Licitación Publica 05/2025**“Unidad Penitenciaria N°8 Alto Perfil Piñero. Construcción Edificio Control Exterior y Obras de Infraestructura”****CIRCULAR N°2 – CON CONSULTA**

Por este medio esta Unidad Ejecutora comunica a los oferentes de la licitación pública 05/2025 que se han recibido las consultas vinculadas al llamado, que se transcriben a continuación junto a sus respectivas respuestas.

03_PE GE-CT01

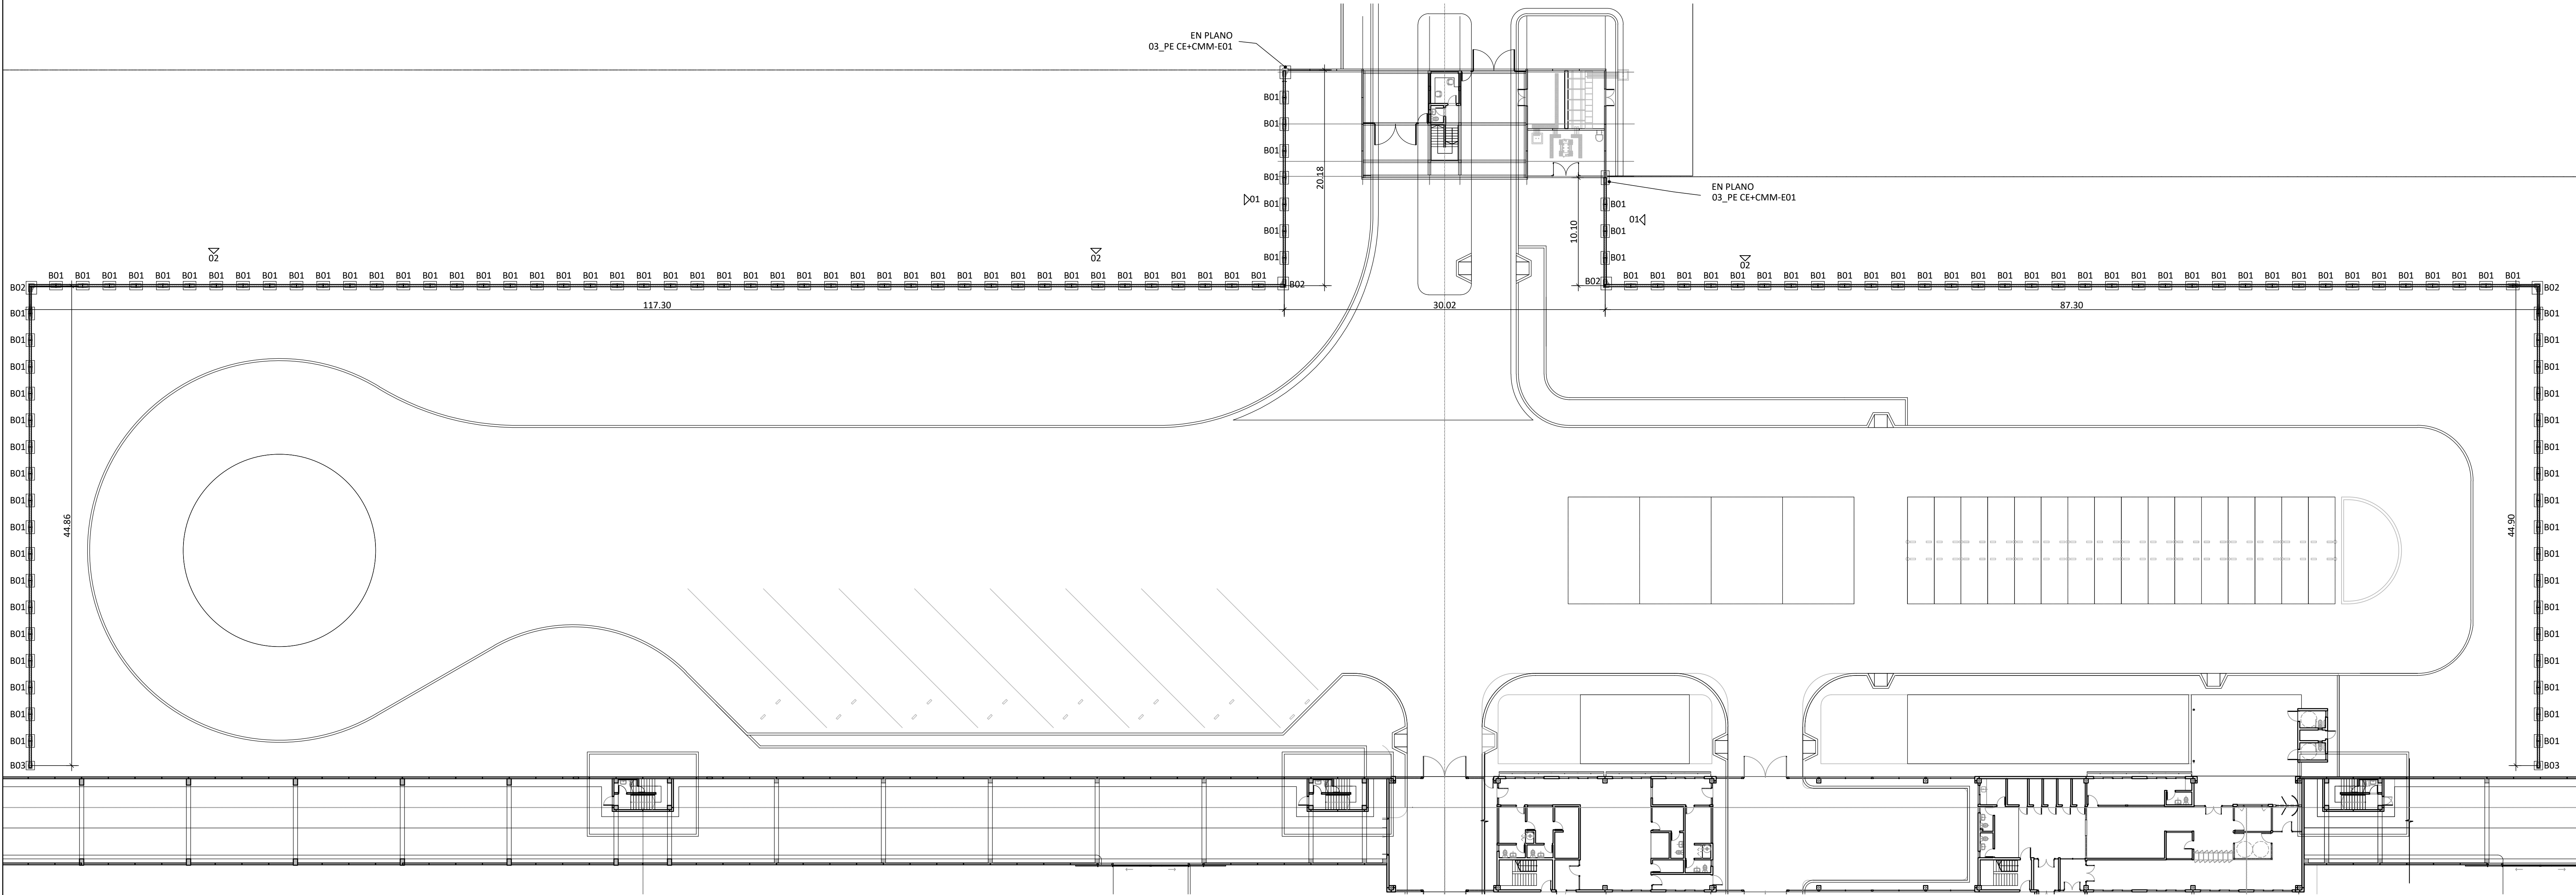
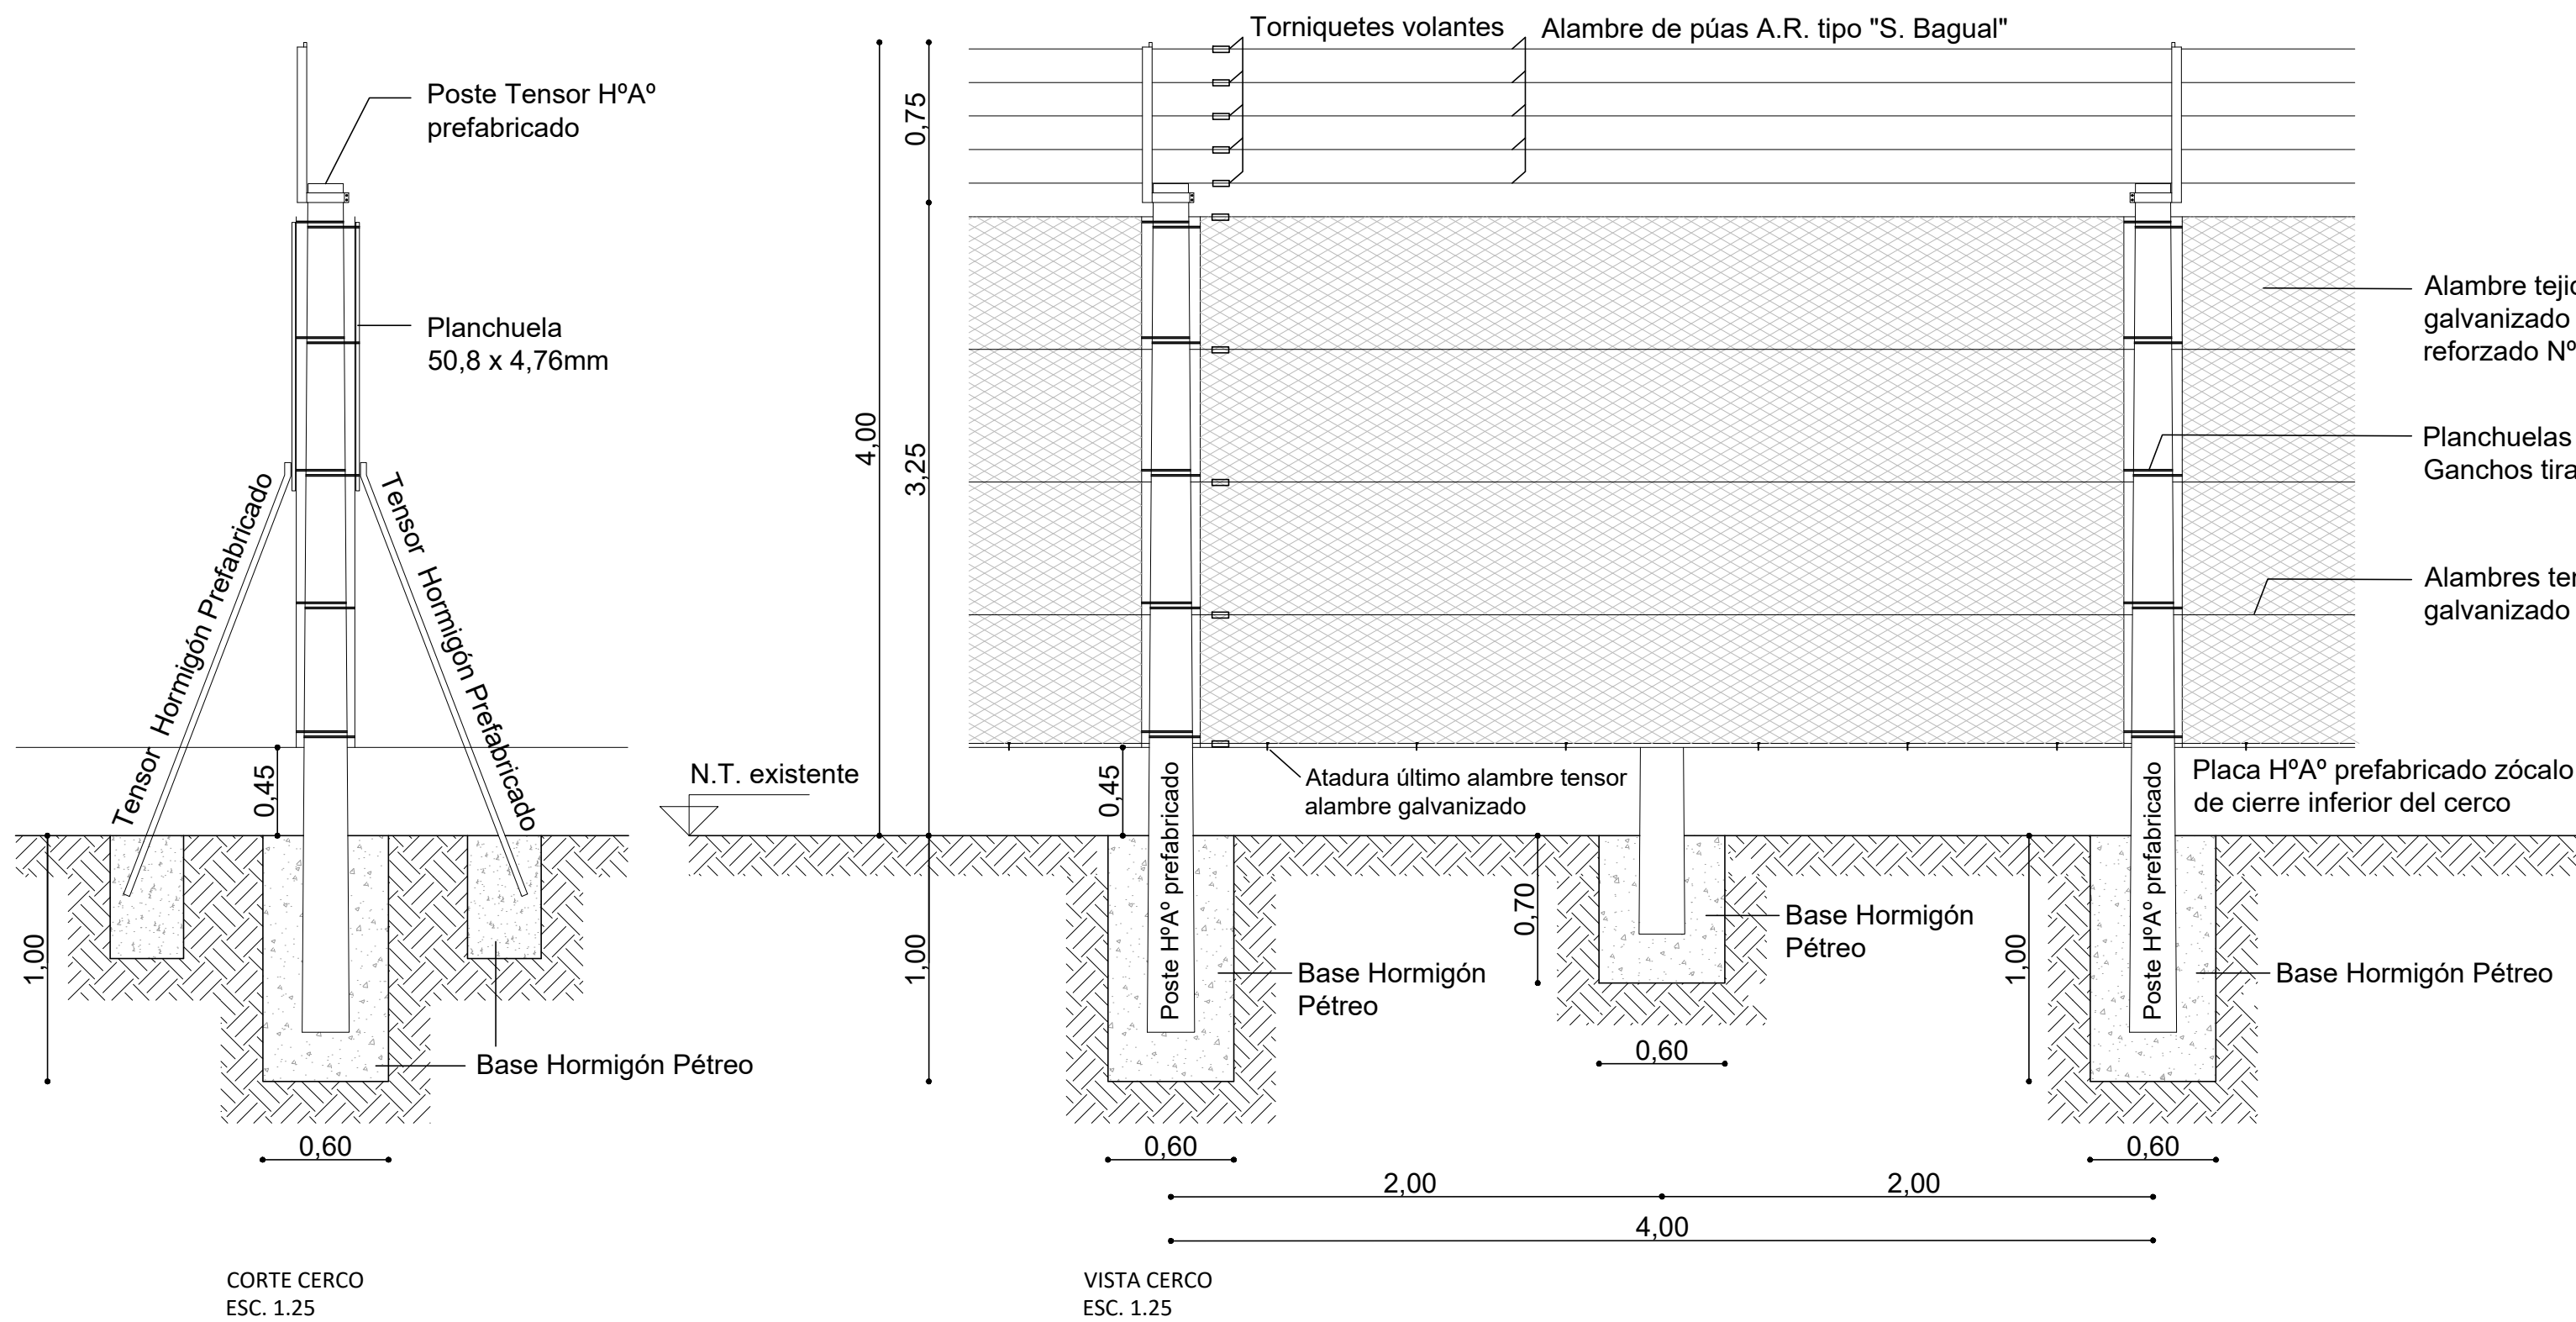
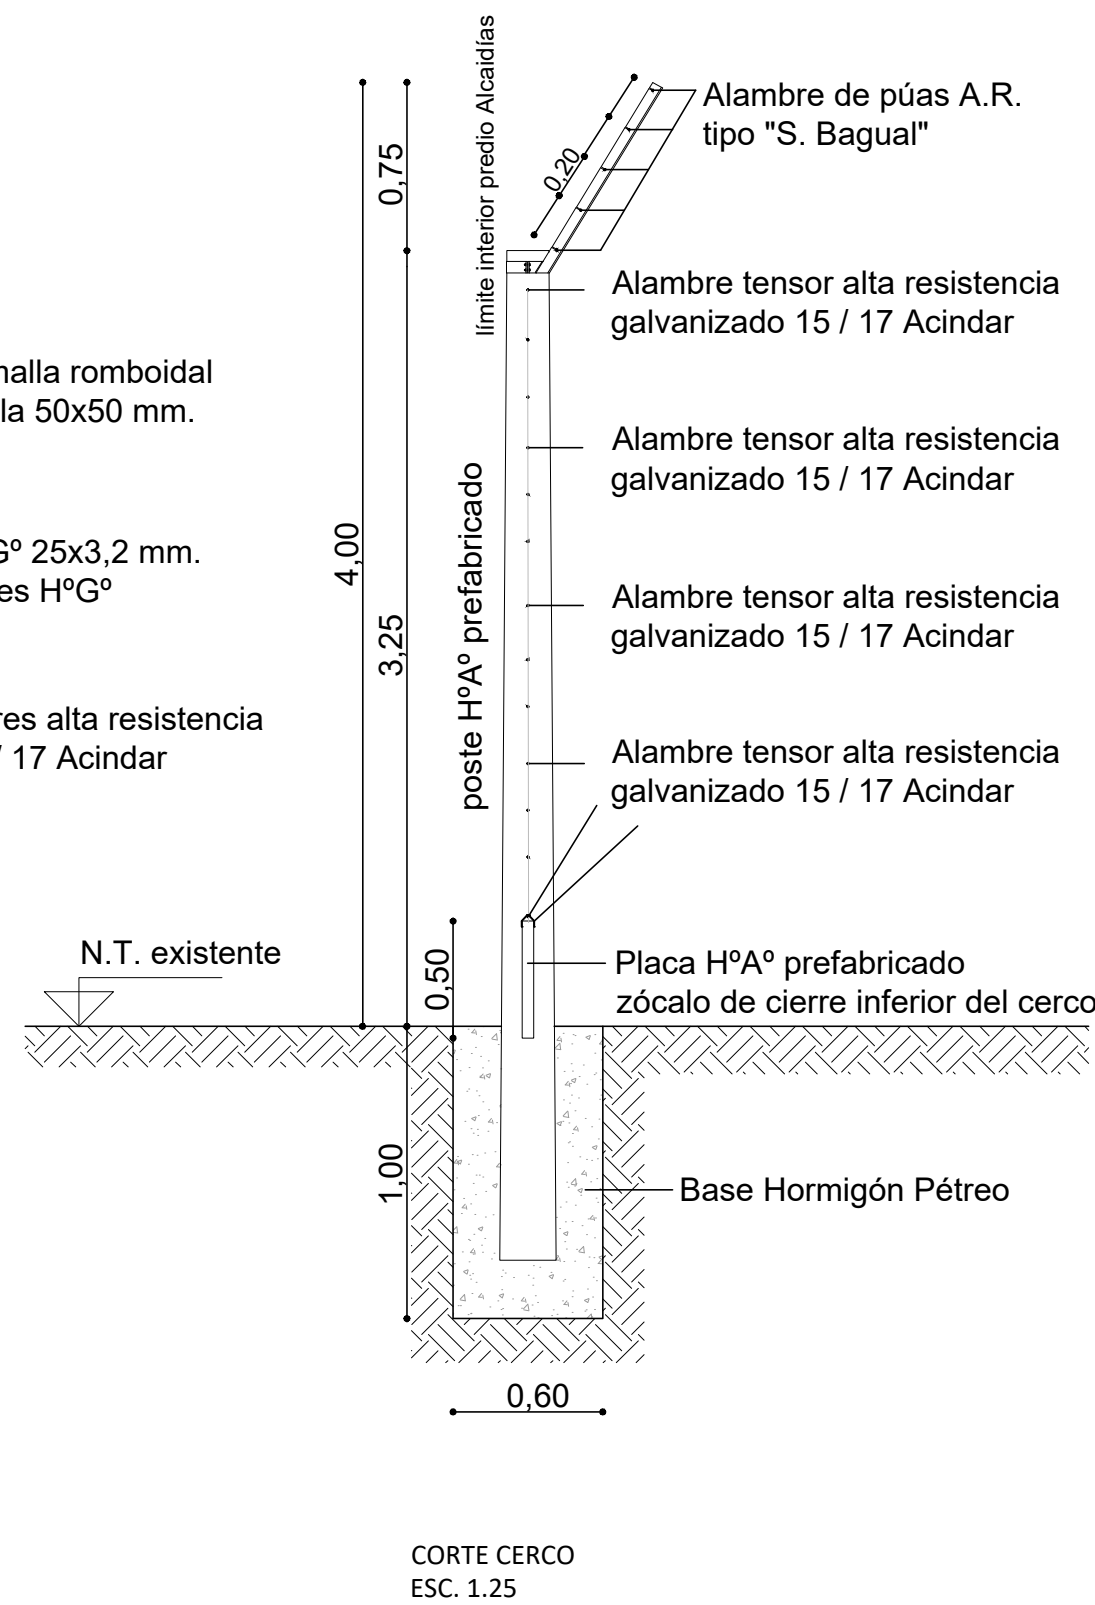
1. notamos que faltaría la documentación gráfica sobre la planta de tratamiento cloacales. ¿Nos las podrían enviar?
2. Y si está la posibilidad de la documentación gráfica de toda la licitación en dwf!

Corresponde al Oferente el desarrollo del Proyecto completo de la Planta de Tratamiento de Efluentes Cloacales, cumpliendo premisas indicadas en los siguientes documentos:

Lugar y superficie de implantación (planos 03_PE GE-A01; 03_PE GE-IC 01; 03_PE GE-IE 01; 03_PE GE-ICD 01; y plano 03_PE GE-CT 01 que se adjunta con la presente Circular Aclaratoria N° 2 – Con Consulta)

03_PE MP CO-E 01a

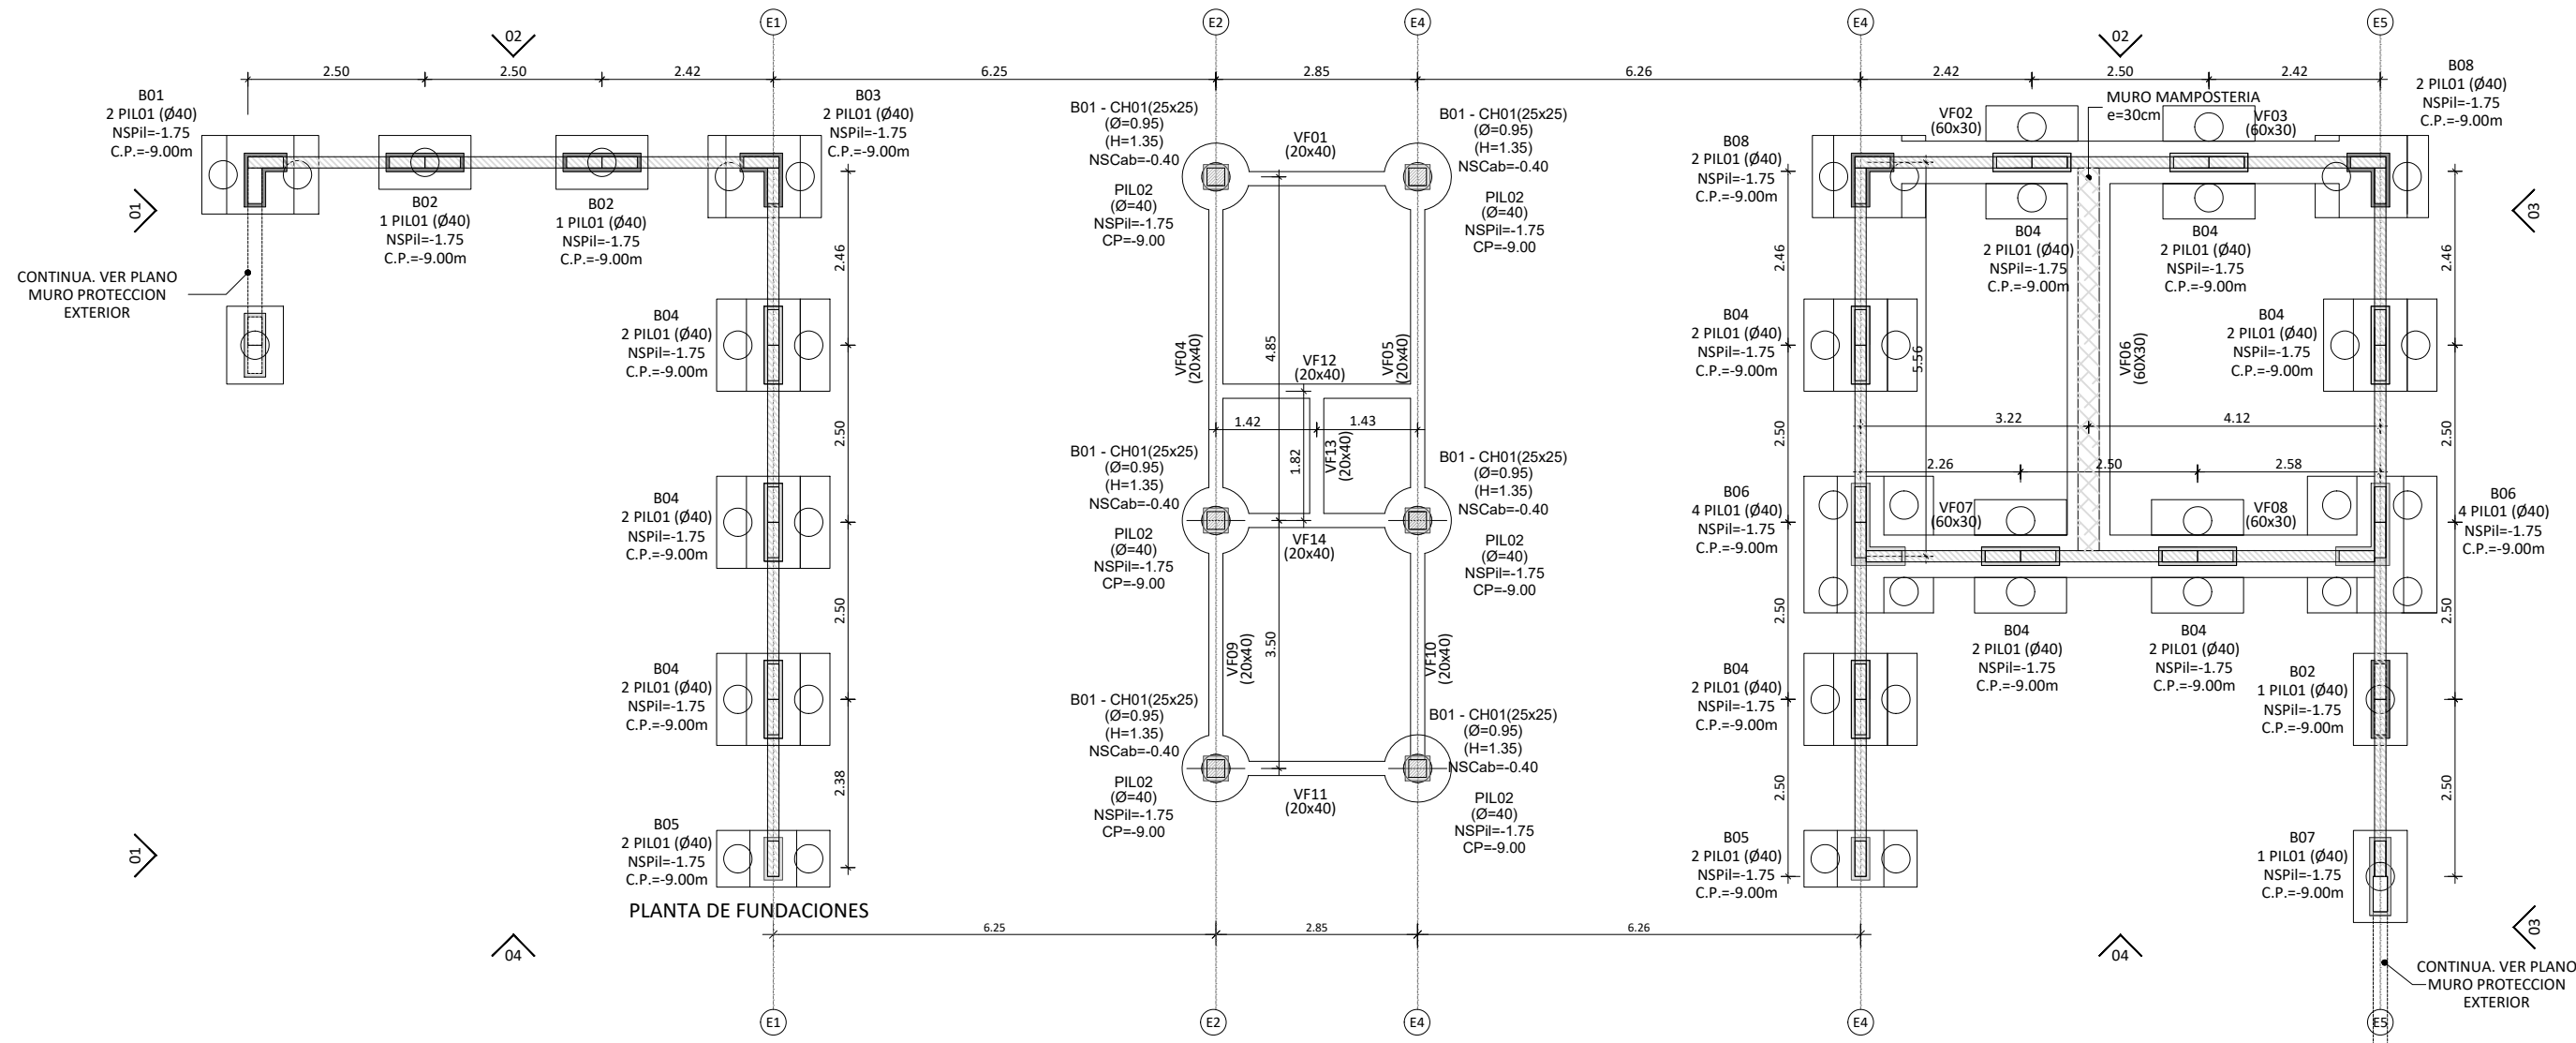
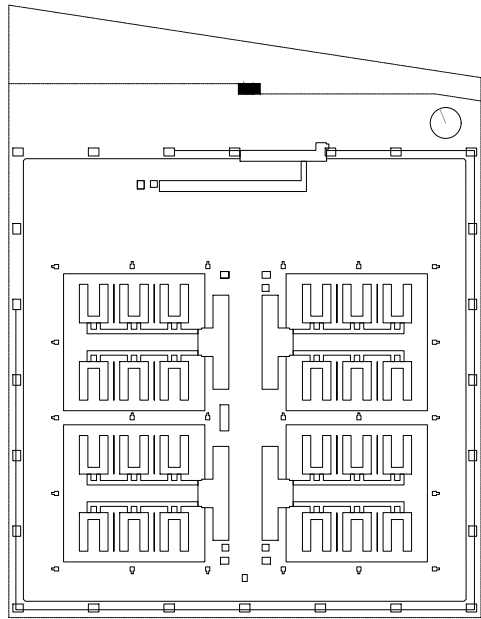
- 2- En la planta de fundaciones del plano de 029 03_PE CE+CMM - E 01 se observan referencias que no coinciden con los dibujos: - B05 2 PIL01 (Ø40) NSPil=-1.75 C.P.=-9.00m: No indica ningún dibujo. - B06 3 PIL01 (Ø40) NSPil= -1.75C.P.=-9.00m: Indica 3 pilotes, en el dibujo se observan 4. - B02 2 PIL01 (Ø40) NSPil=-1.75 C.P.=-9.00m: Indica 2 pilotes, en el dibujo se observa 1. Se solicita se envíe planimetría completa y correcta de fundaciones, indicando también ubicaciones y cantidades de los pilotes correspondientes al cerco del muro de protección.

1. Serán parte del proyecto ejecutivo a presentar por la empresa contratista, en un todo de acuerdo con las normativas vigentes.
2. En el plano “029 03_PE CE+CMM - E 01 - R01” se encuentran todas las referencias corregidas sobre fundaciones de edificio CE + CMM
En el plano “027a 03_PE MP CO-E 01a” se encuentra la planimetría completa de las fundaciones del muro de protección exterior
